wielkopolskie centrum onkologii

Poznań, dnia 24.07.2020
EZ/350/7/2020/.....

dotyczy: Wykonanie robót budowlanych wraz z umeblowaniem pomieszczeń w ramach zadania: Budynek ambulatoryjny- Rozbudowa Wielkopolskiego Centrum Onkologii w kierunku ul. Strzeleckiej.

Wielkopolskie Centrum Onkologii uprzejmie informuje, iż wpłynęły zapytania do Specyfikacji Istotnych Warunków Zamówienia, na które udzielamy odpowiedzi.

Rys. nr K-07 Tom III - Budynek BA	Rys. nr 07 Tom III – budynek BA

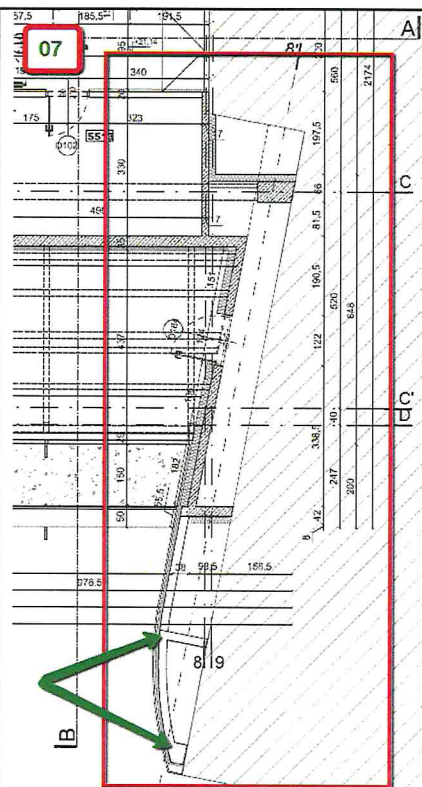
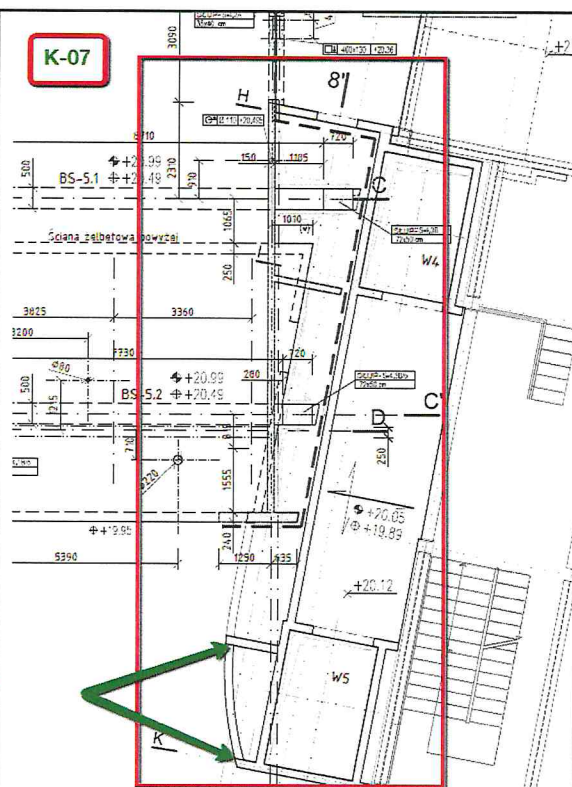
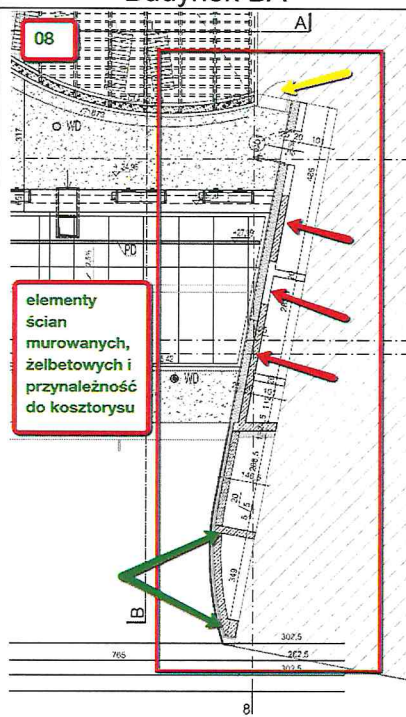
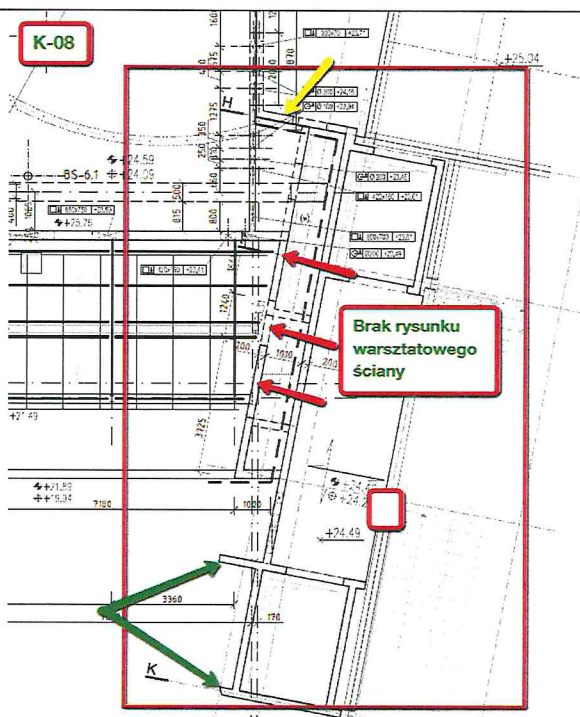
Proszę o wprowadzenie prawidłowych oznaczeń ścian na rysunkach, gdyż ich brak wprowadza niejasność w odczytywaniu dokumentacji i klasyfikacji ilości do odpowiednie pozycji z kosztorysu.

elementy
ścian
muruwanych,
żelbetowych i
przynależność
do kosztorysu

Brak rysunku
warsztatowego
ściany

Proszę o uzupełnienie dokumentacji o brakujący rysunek warsztaowy zanzaczonej powyżej ściany(czerwona strzałka), Z dokumentacji dostarczonej przez Zamawiającego nie wynika gdzie ściana się kończy, a ma to wpływ na ilości i cenę.

Co się dzieje z drzwiami (żółta strzałka)na rysunku architektury je mamy a na rysunku konstrukcji jest brak jakiegololwiek ich oznaczenia (otworu w ścianie)?

Odpowiedź: Prosimy o zapoznanie się z wcześniej udzieloną odpowiedzią na pytanie nr 188. Do odpowiedzi dołączono rewizję rzutu 5 piętra oraz rzutu dachu z skorygowanymi oznaczeniami ścian w postaci wypełnień. Wskazane żółtą strzałką drzwi na rysunku 08 to drzwi zewnętrzne „DD3” do strefy technicznej. Drzwi zgodnie z rysunkiem 08 zlokalizowane są pomiędzy ścianą zewnętrzną przestrzeni instalacyjnej oraz ścianą łukową na dachu. W załączeniu Zeszyt 313 – Drzwi – rewizja 3.
--	---

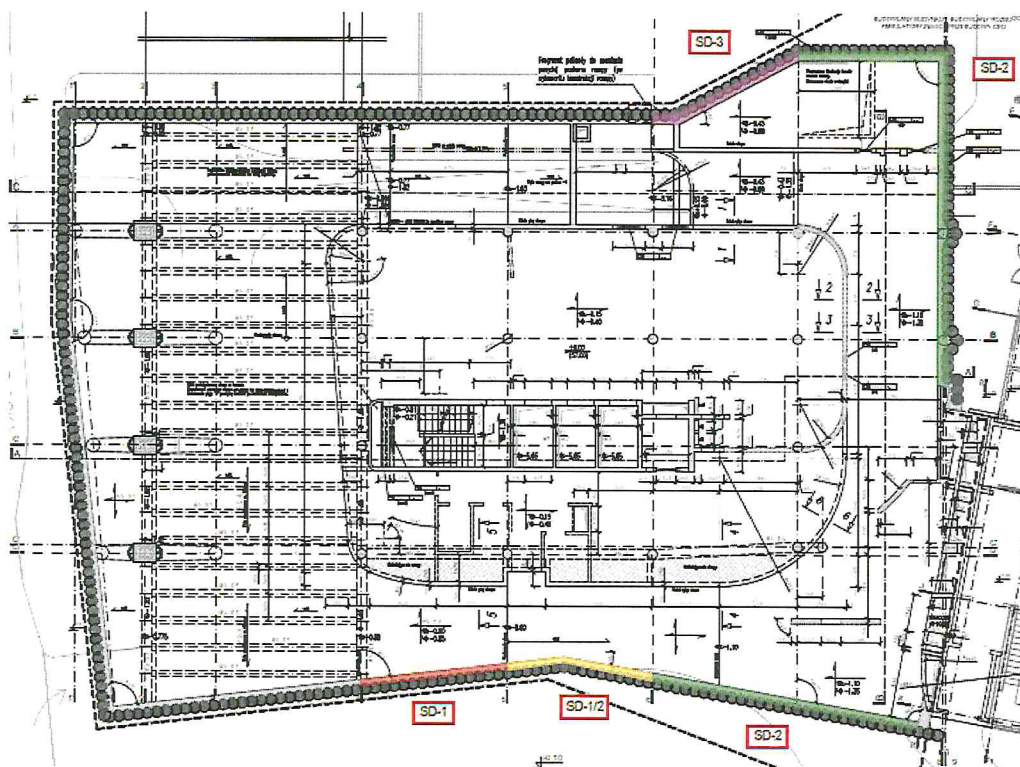
Dotyczy: Budynek Ambulatorium, Ścianki dociskowe. Ściany dociskowe (o rzędnych wskazanych na rysunku PW_T3_K_031_0; Zeszyt 321; T3) występują zgodnie z lokalizacją na rys. poniżej. Prosimy o uzupełnienie rysunków konstrukcyjnych oraz o aktualizację pozycji w kosztorysie ofertowym.

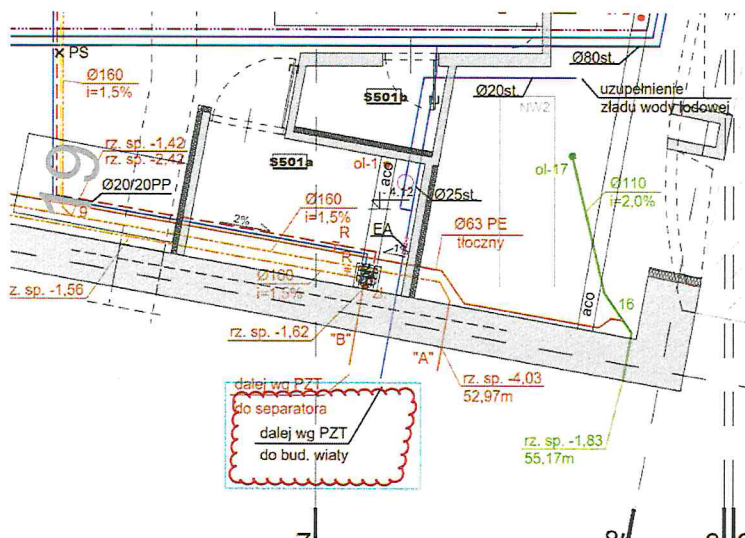
Dotyczy Budynek Wiaty; Przyłącze wody: Prosimy o podanie w jaki sposób Zamawiający zakłada zasilać budynek wiaty w wodę do odbioru przez Nadzór Budowlany. Zgodnie z dokumentacją przyłącze wody zaprojektowane jako wspólne z budynkiem Ambulatorium. (Dotyczy: Tom III, Część 4 Instalacje ciekłe, Zeszyt 343, Rysunek 02).

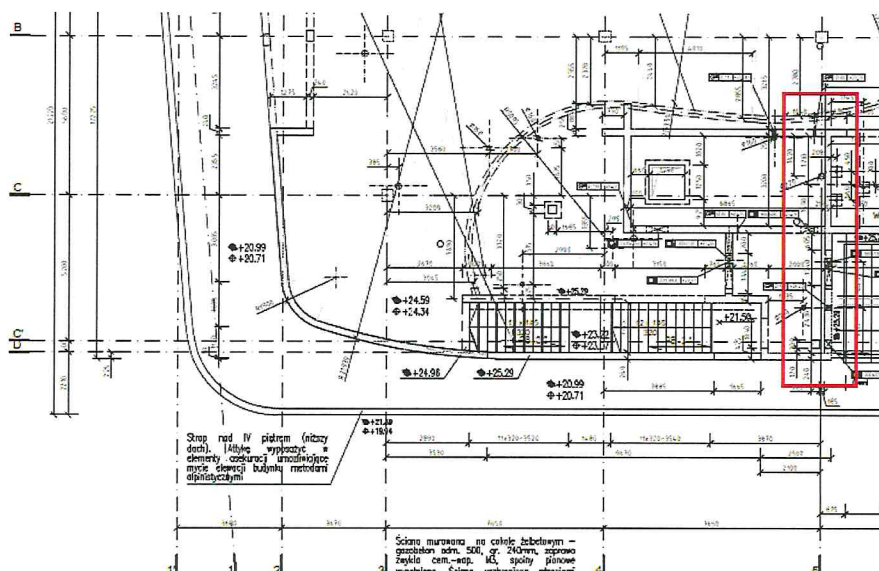
Dotyczy Budynek AMBULATORIUM, Ściana żelbetowa (poziom +24,59): Prosimy o wyjaśnienie rozbieżności w lokalizacji ściany na dachu – oś (5)/(D-C). Wg konstrukcji (Tom III, Zeszyt 321, Rysunek K-08) jest to ściana prosta. Natomiast zgodnie z rysunkiem architektury - ściana załamana w dwóch miejscach.

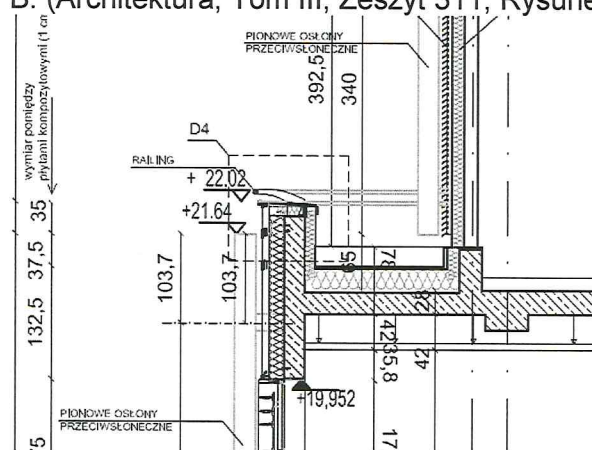
Dotyczy Budynek Ambulatorium: Prosimy o uzupełnienie detalu D4 zgodnie z przekrojem B-B. (Architektura, Tom III, Zeszyt 311, Rysunek nr 11).

Nie sporządzono dodatkowego detalu D4. Attykę należy wykończyć zgodnie z rysunkiem 49 Zeszytu 212 – rewizja 2 natomiast railing uwzględniono w Zeszycie 313 – Balustrady szklane i railingi.

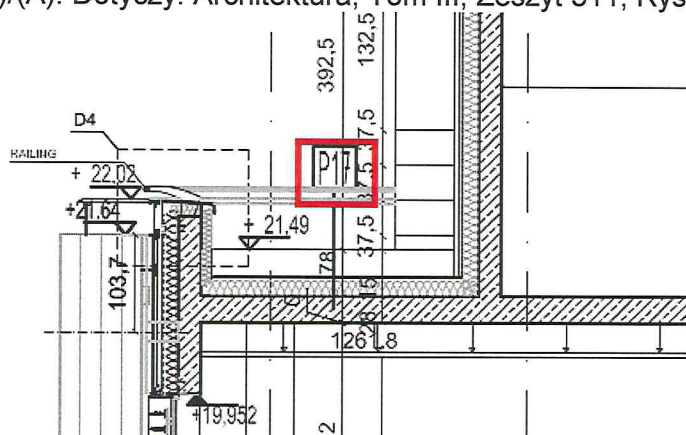
Dotyczy Budynek Ambulatorium, Warstwy stropodachu P17: Prosimy o sprecyzowanie układu warstw stropodachu P17 (strop nad poziomem +4, oś (1'-2)/(A-D); (1'-8)/(D) oraz (1'-8)/(A). Dotyczy: Architektura, Tom III, Zeszyt 311, Rysunek nr 10 – Przekrój A-A.

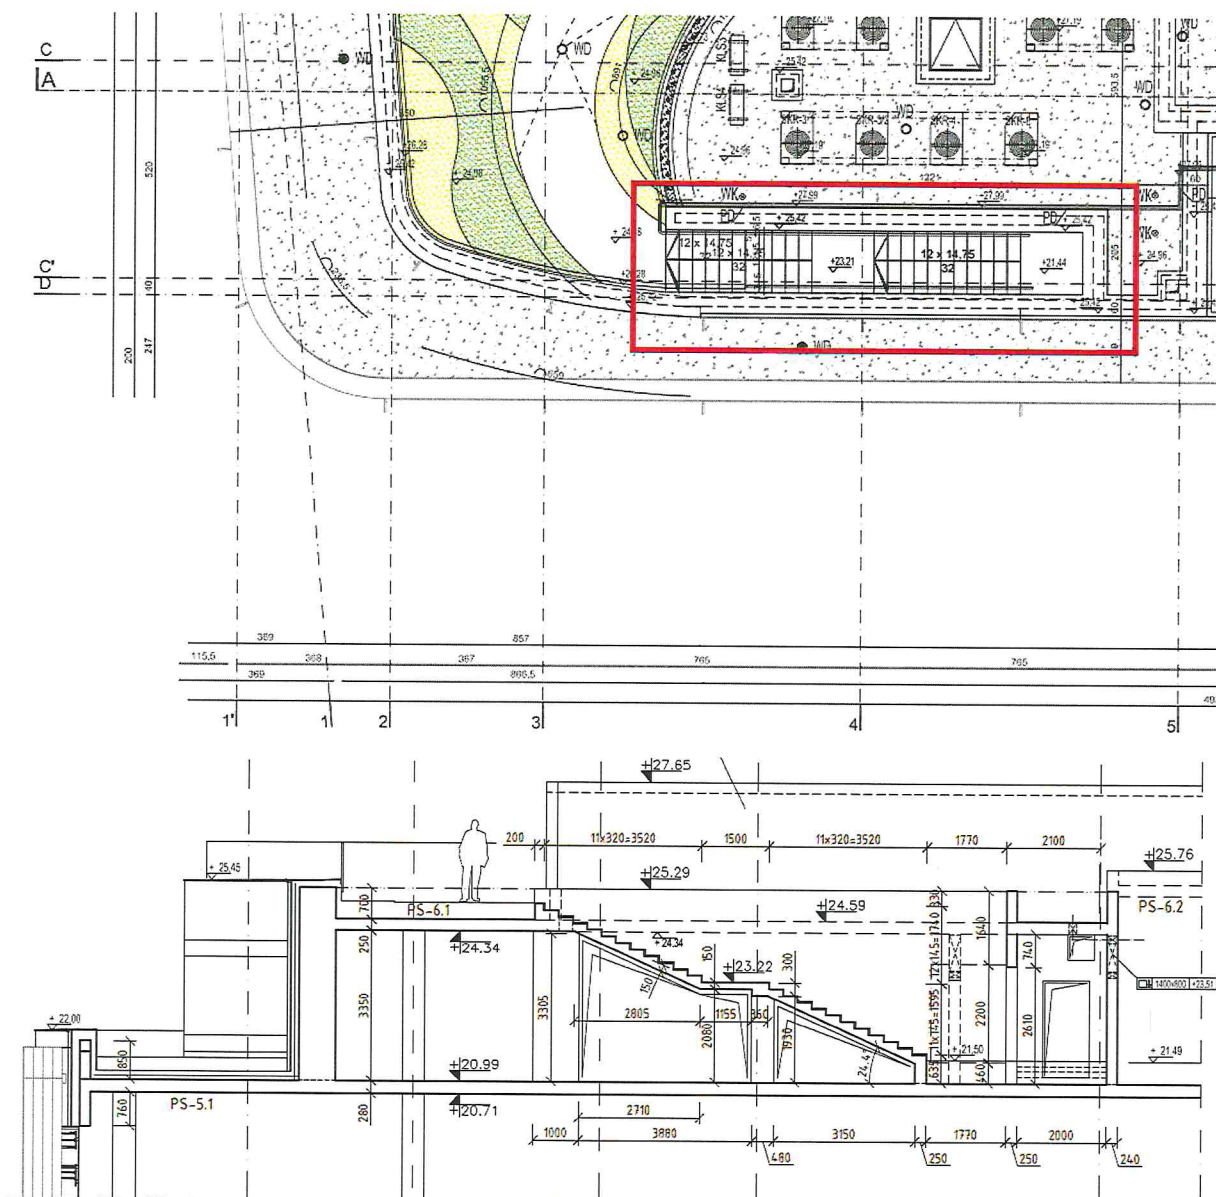
Dotyczy Budynek Ambulatorium: Prosimy o doszczegółowienie - podanie detali uszczelnienia, wykończenia, przekrycia oraz odwodnienia biegów schodowych (oś (3-5)/(C-D)) prowadzących z poziomu +5 na połąć dachu.

Odpowiedź na powyższe pytanie została udzielona wcześniej dla pytania nr 1282. Do pytania dołączono rewizję rysunku 49 Zeszyt 49 oraz skorygowany przedmiar 311.

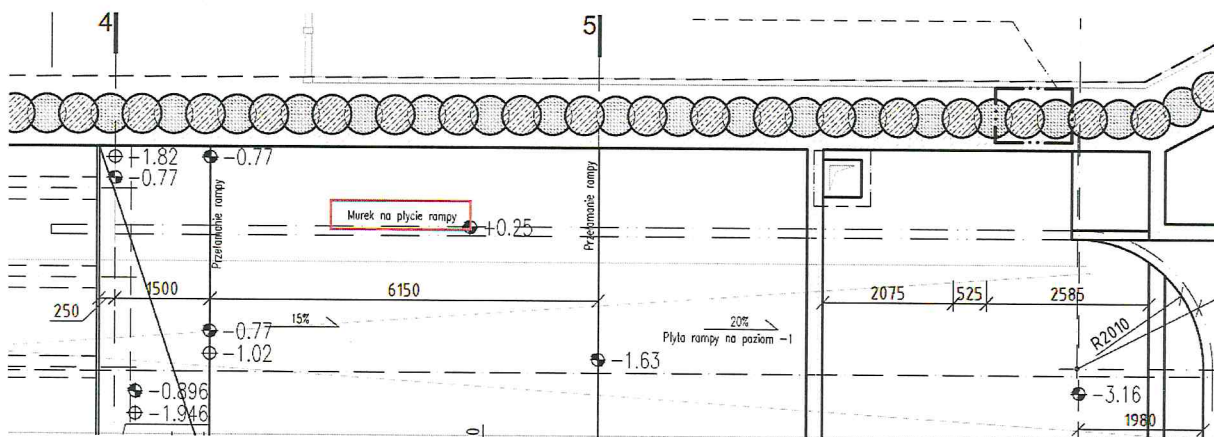
Dotyczy Budynek Ambulatorium: Proszę o wyjaśnienie w jakiej technologii wykonana jest zaznaczona na rzucie ściana na rampie (murowana czy żelbetowa) oraz czy na całej jej długości rzędna góry ściany to +0,25. Proszę o wyjaśnienie jak wypełniona jest przestrzeń między 'murkiem na płycie fundamentowej', a palisadą oraz między rampą, a poziomą powierzchnią chodnika na zaznaczonym fragmencie. Projekt konstrukcji nie przewiduje w tej lokalizacji stropu.

Ścianka żelbetowa wykończenie od wewnątrz – beton architektoniczny, klasa ekspozycji XD2 / XC4, beton C30/37.

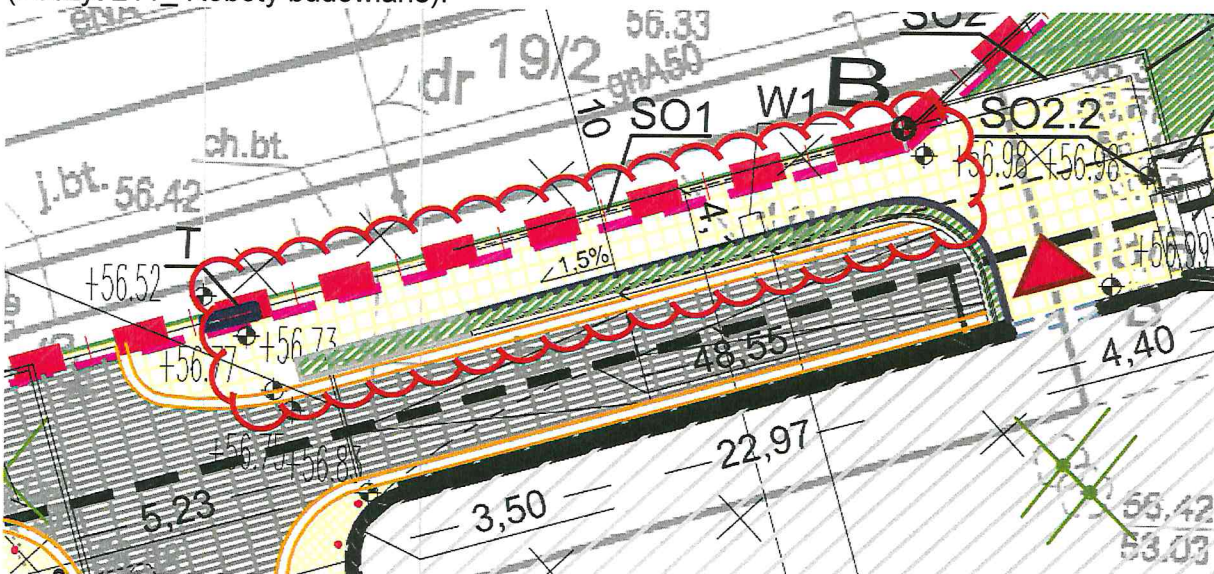
Dotyczy Przebudowa budynku CBO: Prosimy o informację odnośnie istniejących platform dla niepełnosprawnych na klatce schodowej budynku CBO (oś (11-12)/(I-J)). Czy w zakresie Wykonawcy leży demontaż ww. urządzeń? Prosimy o uzupełnienie kosztorysu ofertowego (Zeszyt 211_ Roboty budowlane).

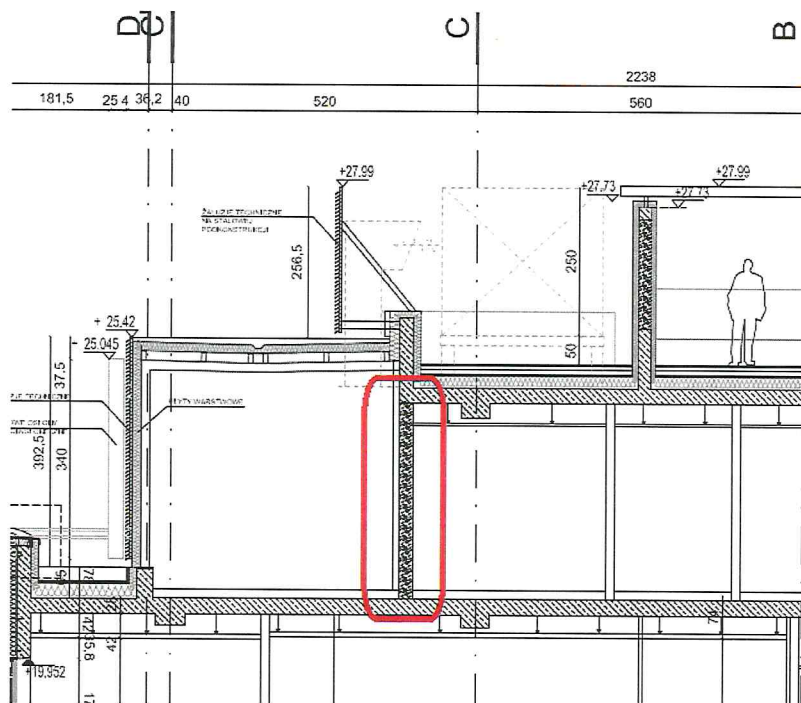
Dotyczy: Budynek Ambulatorium. Prosimy o wyjaśnienie rozbieżności na rysunkach Budynku Ambulatorium – czy zaznaczona na załączonym rysunku ściana na całej długości jest murowana zgodnie z przekrojem, czy żelbetowa, zgodnie z rzutami architektury i konstrukcji?

Powyższą ścianę należy wykonać jako żelbetową zgodnie z projektem konstrukcji.

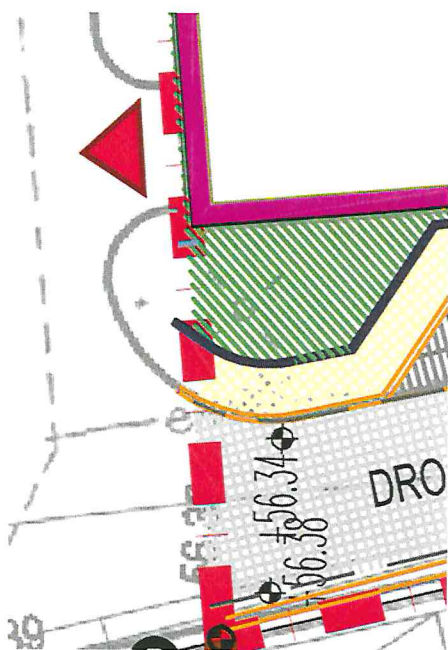
Dotyczy Zagospodarowanie terenu: Prosimy o informację czy chodnik w północnej części budynku CBO mamy zakończyć zgodnie z PZT?

ODPOWIEDŹ:
Tak

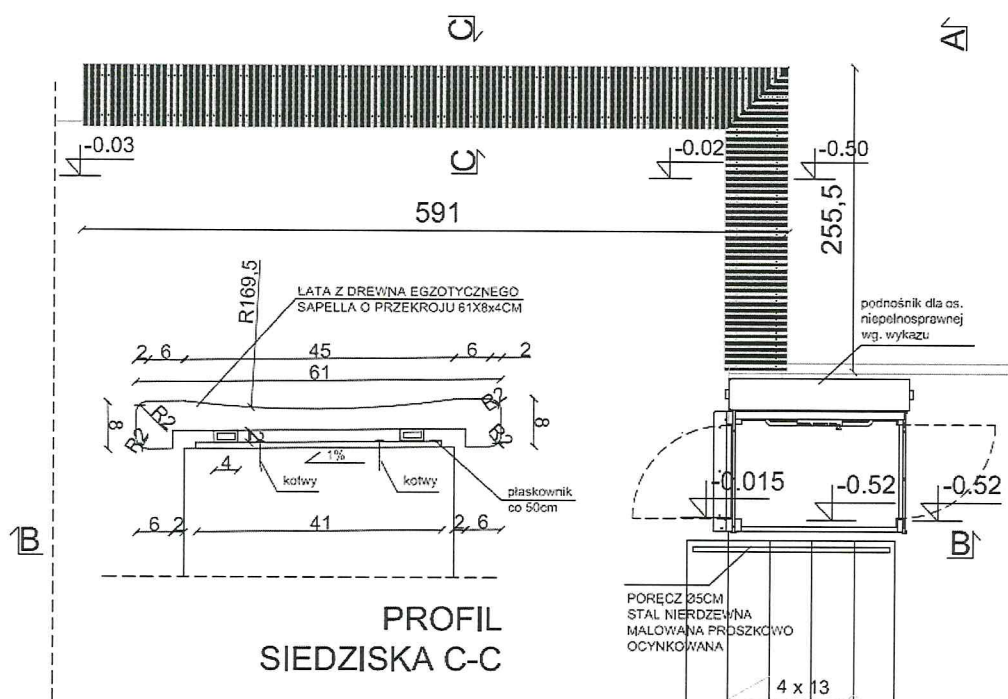
Dotyczy Zagospodarowanie terenu: W przedmiarze PZT ilość siedziska na SO2 5,90 m wg dokumentacji rysunek 5,91 + 2,55 m. Prosimy o korektę przedmiaru.

ODPOWIEDŹ:
W załączeniu skorygowany przedmiar 111v5.
